ADENDA N°002

CONCURSO CERRADO DE MENOR CUANTIA CUANTÍA 03-2022

OBJETO: REALIZAR ADECUACIONES LOCATIVAS, ELÉCTRICAS, AIRES ACONDICIONADOS, VOZ Y DATOS PARA EL FUNCIONAMIENTO DEL CENTRO DE INNOVACIÓN Y PRODUCTIVIDAD PARA EL DEPARTAMENTO DEL HUILA EN EL MARCO DEL PROYECTO “IMPLEMENTACIÓN DEL CENTRO DE INNOVACIÓN Y PRODUCTIVIDAD PARA EL DEPARTAMENTO DEL HUILA.

COWORKING – PISO 2

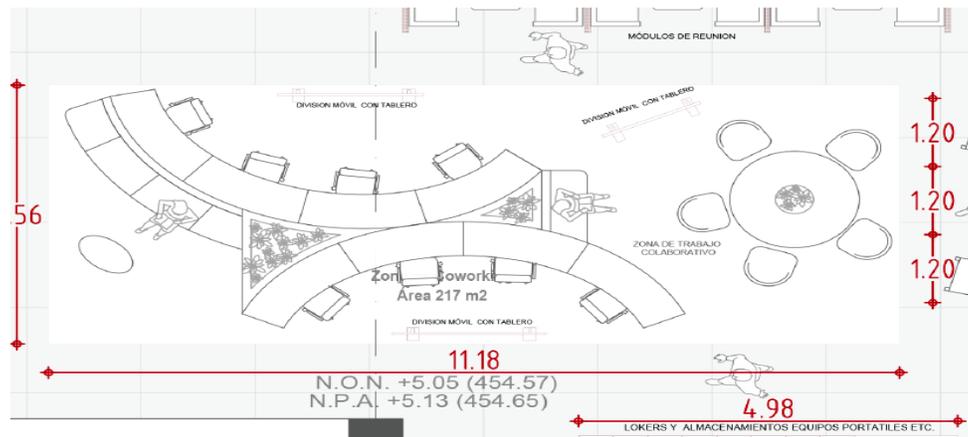
2. En los planos suministrados se indica un muro divisor donde ira ubicada un televisor frente a la grada.

3. ¿Cómo se llegará a los diferentes puntos eléctricos contemplados en el espacio de trabajo colaborativo?

La entidad Aclara que este muro debe ser estructural debido a que debemos garantizar la seguridad del televisor que se instalara sobre este y la seguridad de las personas que se puedan sentar en el respaldo

como se muestra en la imagen. No necesariamente debe ser de piso a techo pero si debe estar de alguna manera sujeto al techo para garantizar su estabilidad.

Se aclara que se deben realizar por medio de pase placa.

IDEACIÓN – PISO 2

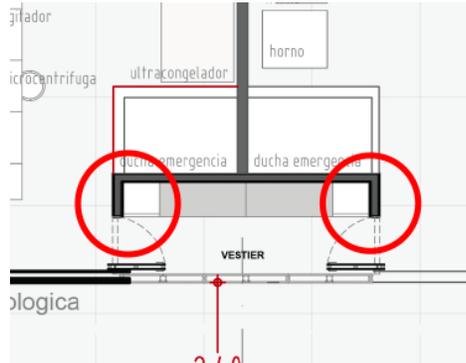
1. Dar claridad en las obras requeridas para las barandas

Para las barandas solo se requiere restauración de pintura

LABORATORIO DE BIOTECNOLOGIA – PISO 2

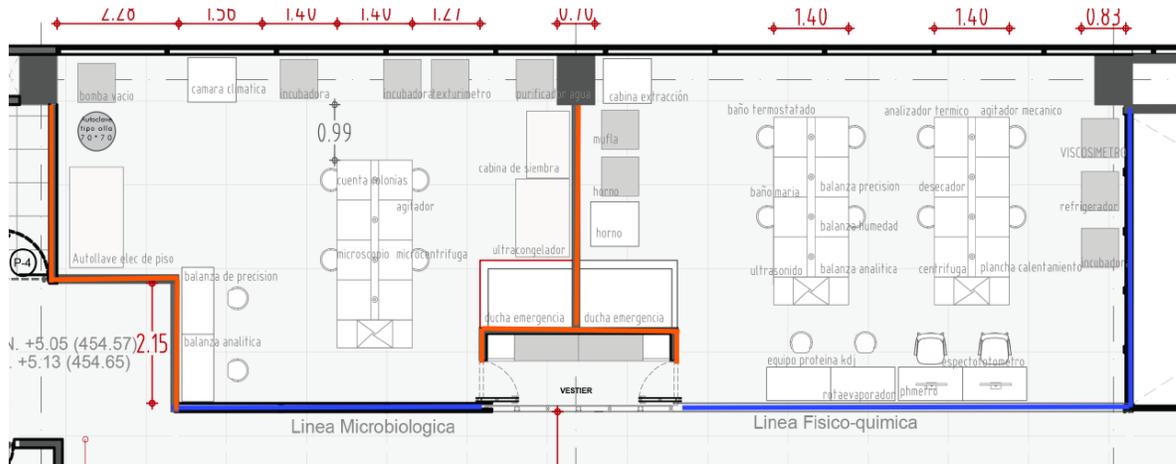
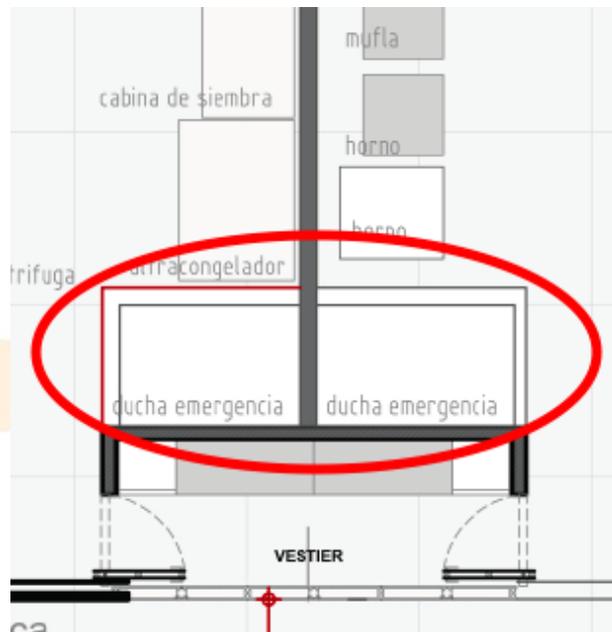
5. ¿Aclarar si los cerramientos laterales de los laboratorios de físico química y microbiología son totalmente en vidrio o en Drywall, así mismo dar claridad de cómo será la separación de estos dos espacios?

Se aclara por la entidad que los cerramientos laterales de los laboratorios de biotecnología (físico química y microbiología) van tanto en vidrio como en Drywall. A continuación se especifica en línea naranja los cerramientos en Drywall y en línea azul los cerramientos en vidrio.

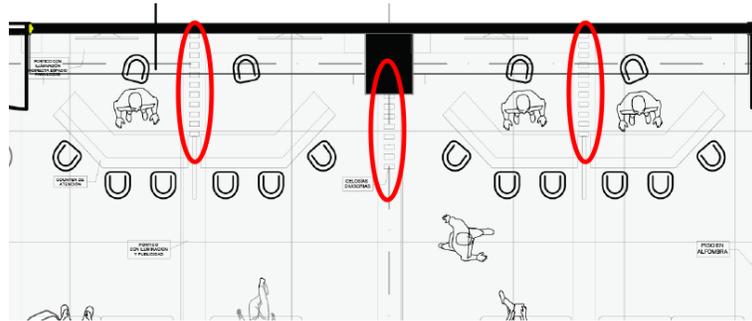
9. Según diseños de zona de laboratorios ¿cómo se garantiza la llegada de los puntos eléctricos a lo largo del área y en las zonas donde se tiene cerramiento de vidrio?

Se aclara que los puntos eléctricos deben estar conforme a la normativa que los rija y se debe garantizar el acceso para conexión de los equipos.

ÁREA ADMINISTRATIVA - PISO 1

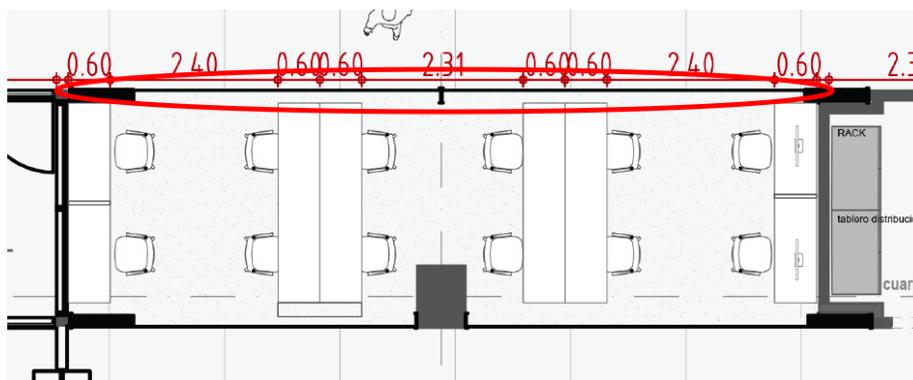
1. En el anexo 5 se evidencia una puerta corredera de lado a lado para el cerramiento frontal del área administrativa, sin embargo, esta no se identifica en el presupuesto.

2. ¿las características de esta puerta en caso de que se deba contemplar o si no debe ir allí?

Se debe realizar un ajuste al proyecto debido a que no es coherente el presupuesto con los planos, ni con la memoria de cantidad. No se debe contemplar puerta corredera aluminio y vidrio de seguridad para este espacio.

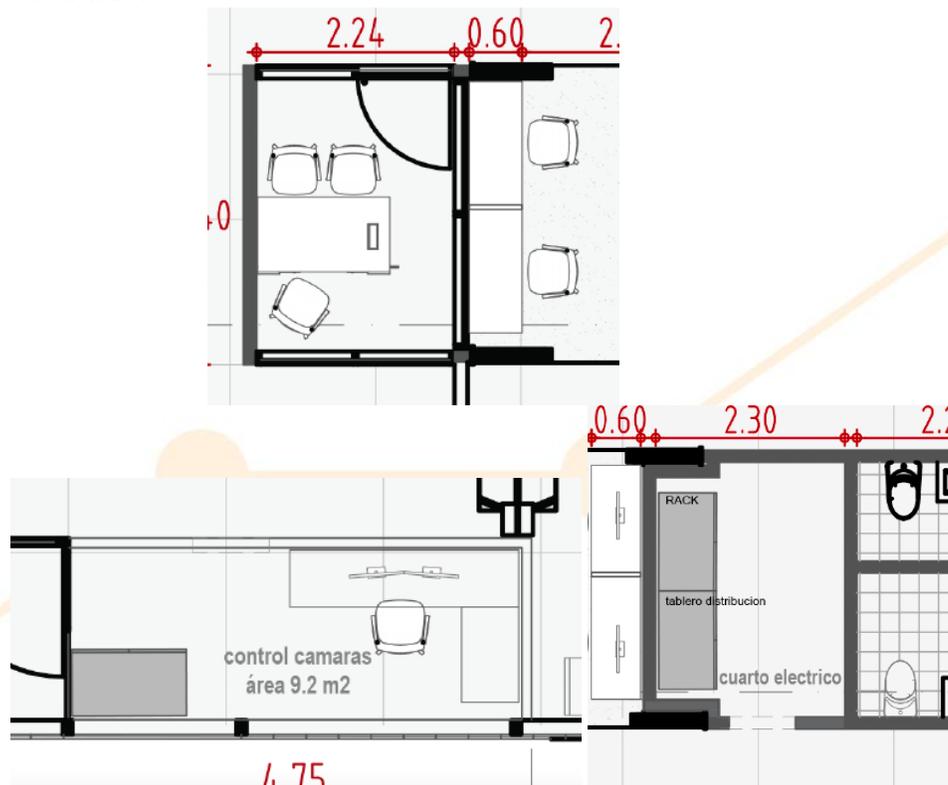
6. ¿Para el área de control de cámaras y no se tiene contemplada puerta de acceso, se tiene todo un cerramiento en muro?

¿Se deben contemplar puertas de acceso? ¿Se sugiere que sea corrediza para maximizar espacio?

Para estos espacios se deben contemplar puertas de acceso en vidrio con corredera y película que no permita la visibilidad hacia el interior del área.

AUDITORIO - PISO 1

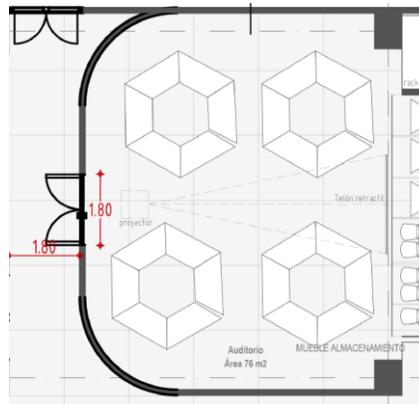
1. Se evidencian puertas de acceso a esta locación y en el anexo se define que el espacio contará con sellamiento acústico.

¿Se Da claridad si el componente de infraestructura suministra estas puertas de acceso o si se tiene contemplado en otro rubro?

Estas puertas de accesos están contempladas en mobiliario con el cerramiento de paneles acústicos, por tanto, la contratación de dicho componente será el encargado de entregarlos.

LABORATORIOS- PISO 1

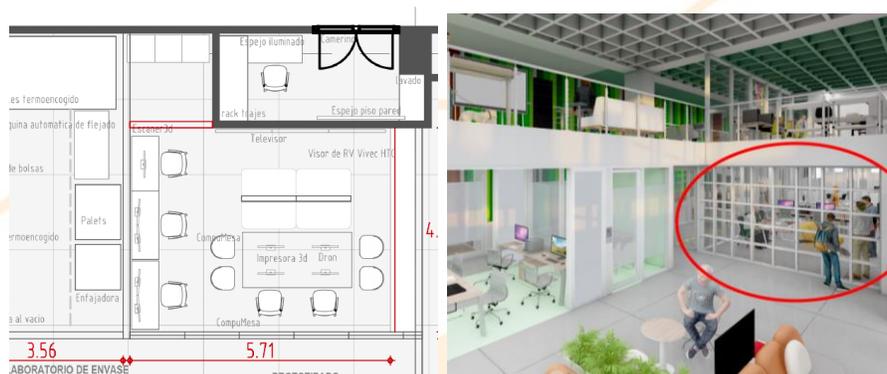
1. En el área de laboratorio de prototipado se identifica en los planos un cerramiento en el costado derecho como se ve a continuación:

Se Da alcance a las características de este muro o vidrio divisorio ya que en los renders se presenta otro modelo.

Se aclara que el cerramiento de este costado se debe hacer en vidrio limpio con película decorativa.

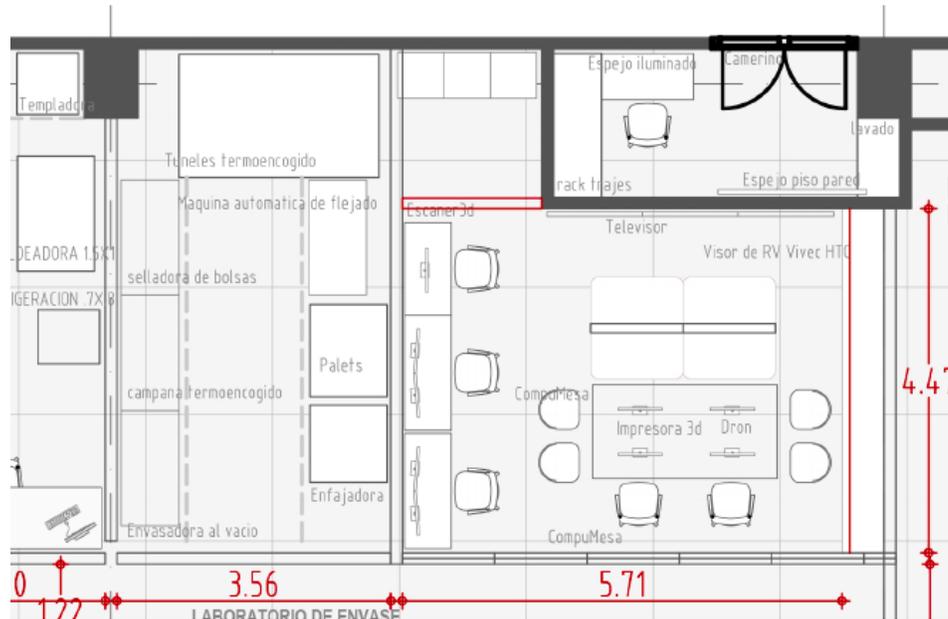
2. En el laboratorio de equipos de prototipado y envase, empaque y embalaje, no se identifica puerta o acceso al área.

Se da claridad al acceso, si se debe contemplar puerta abatible o corredera y sus características. Se deben hacer una puert tipo corredera en vidrio.

GENERALES PISO 1

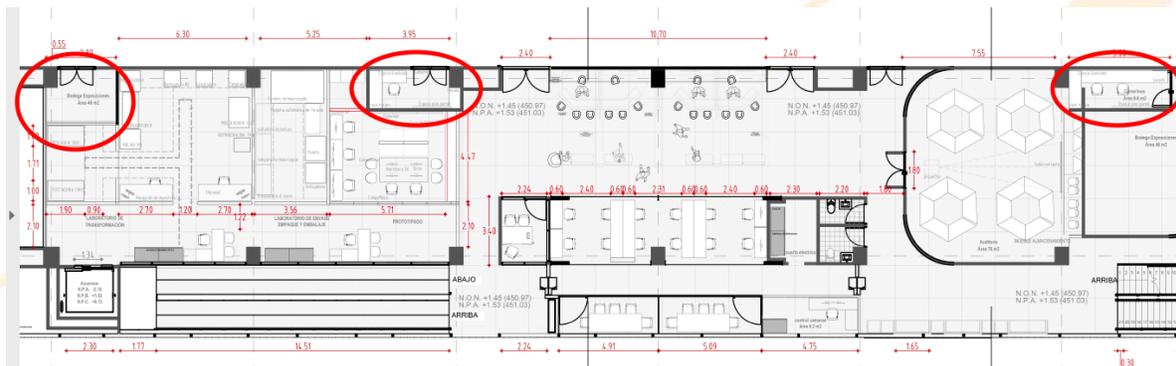
1. En los planos se identifican varias áreas de camerinos y bodegas como se muestra a continuación, sin embargo, estas no son relacionadas en los anexos 3 y 5.

¿Se Da claridad si se deben contemplar únicamente los cerramientos y los espacios

Si, en estos espacios solo se debe contemplar el cerramiento, puesto que son espacios que quedaran disponibles para uso de bodegaje de los elementos que necesiten para los salones de exposiciones.

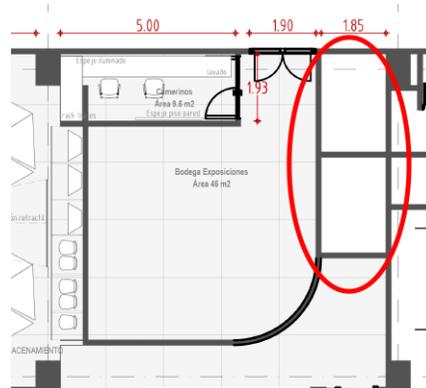
2. En los planos se identifican los siguientes cerramientos de dos espacios:

¿Se da claridad en el alcance de estos dos espacios, si se requiere únicamente cerramiento, ya que no se identifican tampoco accesos a estas áreas?

El camarino y los dos espacios marcados hacen parte de la bodega de exposiciones, únicamente se debe dejar el un solo cerramiento.

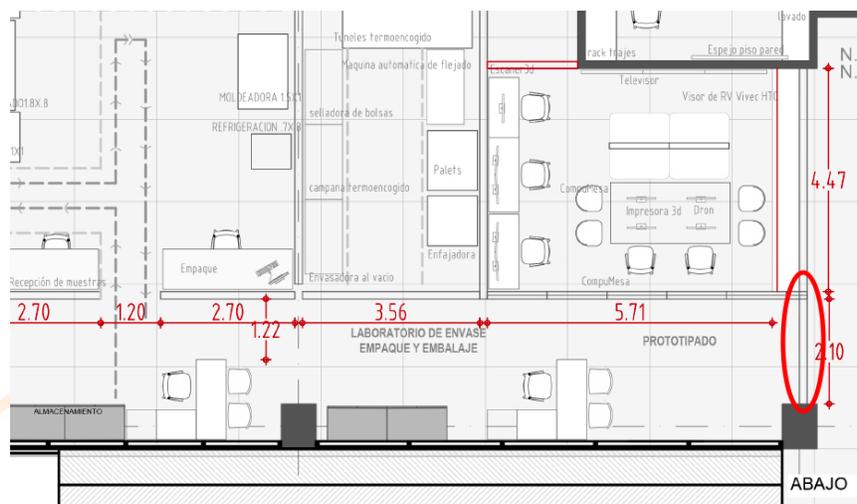
3. En el plano se identifica un cerramiento de todos los laboratorios del piso 1 como se observa a continuación, sin embargo, no se identifica acceso a esta área.

Se Da claridad ¿si para el acceso se debe contemplar puerta de acceso y sus características en caso de contemplarla?

En este espacio se debe tener una puerta doble en vidrio para separación del área de laboratorios y para garantizar la movilidad y accesos a los diferentes laboratorios.
